VARIANTE GENERALE 2016 AL P.A.E. VIGENTE

RELAZIONI DI CONTRODEDUZIONE E RECEPIMENTO A OSSERVAZIONI, RISERVE, PARERI E RICHIESTE

COMUNE DI RUBIERA

Marzo 2019

Figura 1 – Fasi settori di scavo (non in scala).

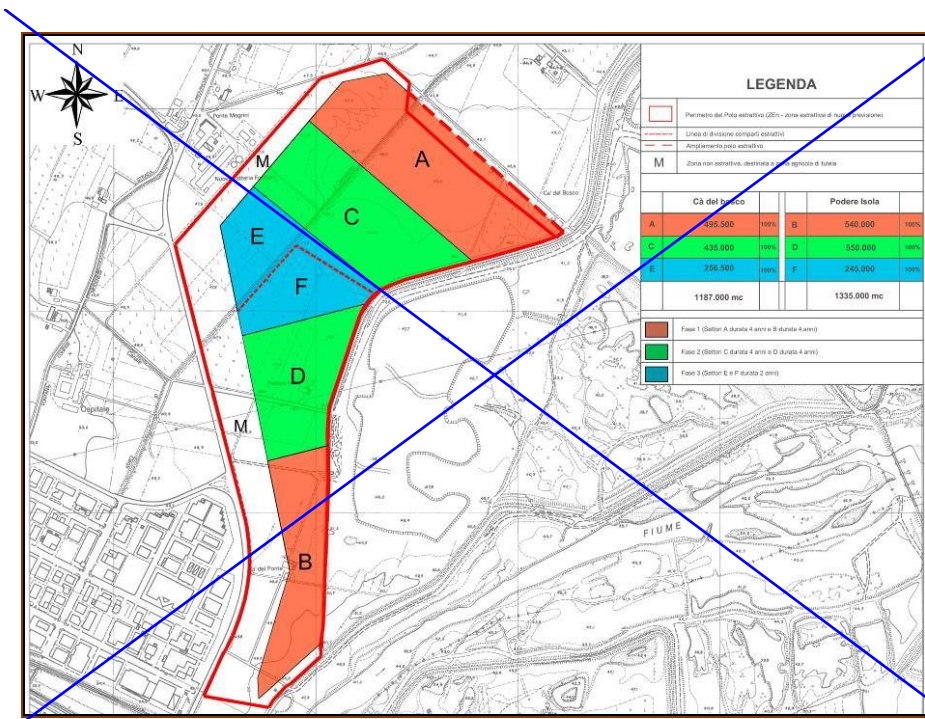
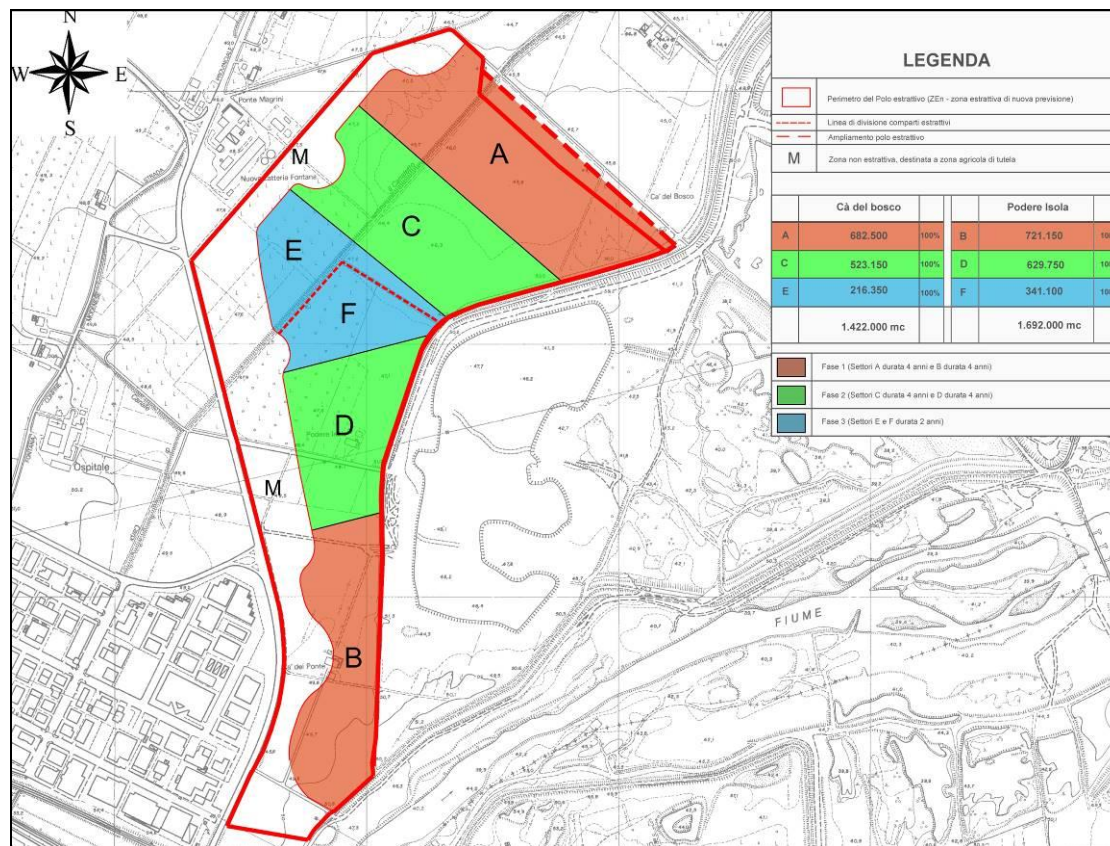
2) MODIFICHE delle pagg. 22, 23, 24 e 25 della Relazione di PROGETTO COMPARATA
